**AVIS RELATIF A LA PROTECTION
CONTRE LES EVENTUELS EFFETS NOCIFS ET NUISANCES
PROVOQUES PAR LES RAYONNEMENTS NON IONISANTS
GENERES PAR DES ANTENNES EMETTRICES STATIONNAIRES**

Commune : CHAUDFONTAINE - Exploitant : ORANGE

Référence exploitant : 274L1_3 / 30684L1_3 / 40684L1_3 / 50684L1_3

Rapport n° 1882 / 2023

Figure 2 : Vue en plan des installations d'antennes dans un rayon de 300 mètres autour de l'installation faisant l'objet de la demande d'avis

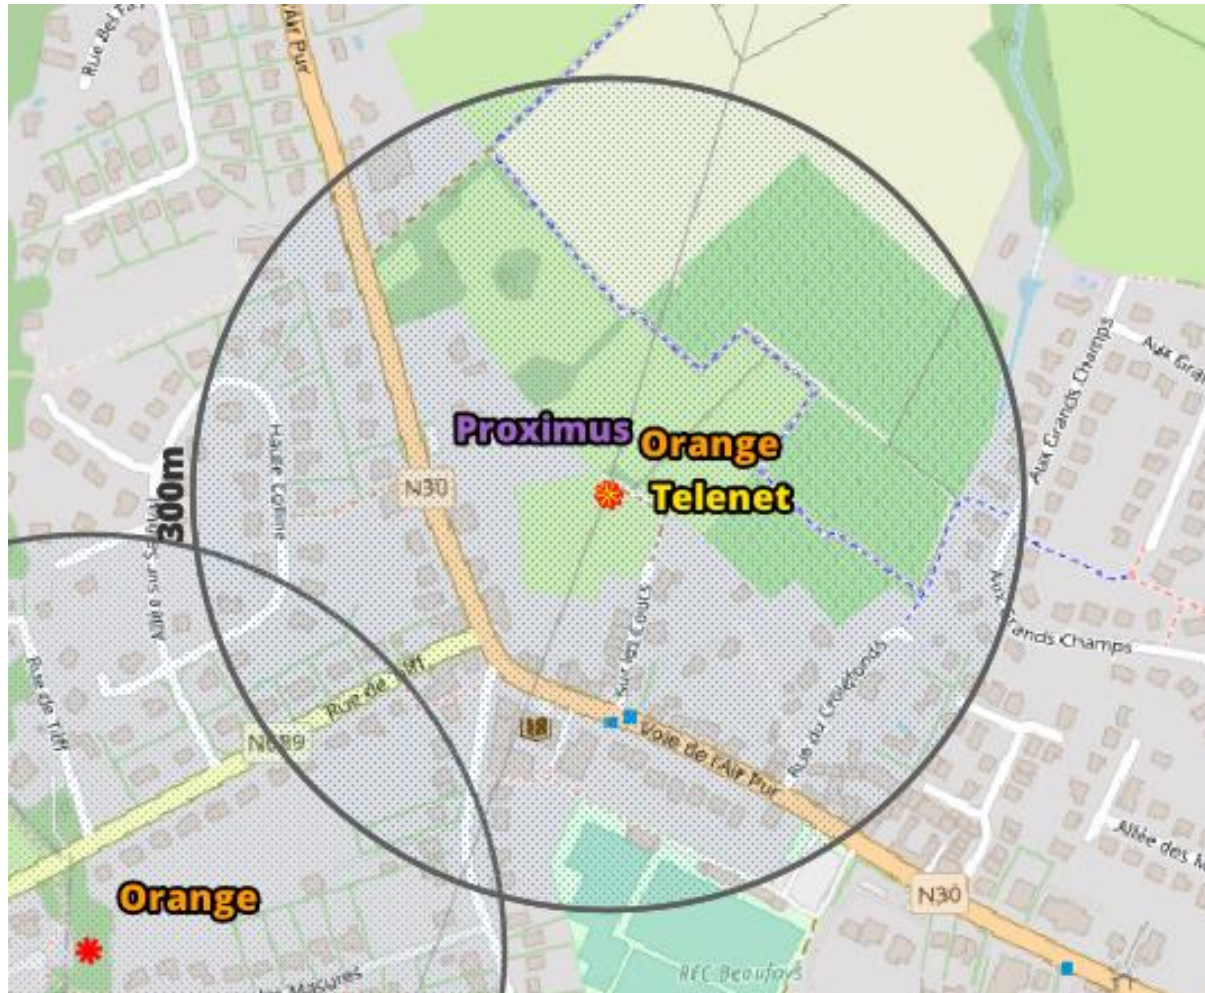
Compte tenu du nombre d'installations localisées dans la figure 2, il apparaît que l'intensité du rayonnement électromagnétique généré, dans les lieux de séjour situés à proximité de l'installation référencée dans le paragraphe 2, par l'ensemble des antennes émettrices stationnaires de l'ensemble des exploitants du même site d'antennes émettrices stationnaires respecte la limite fixée à l'article 4, § 2 du décret.
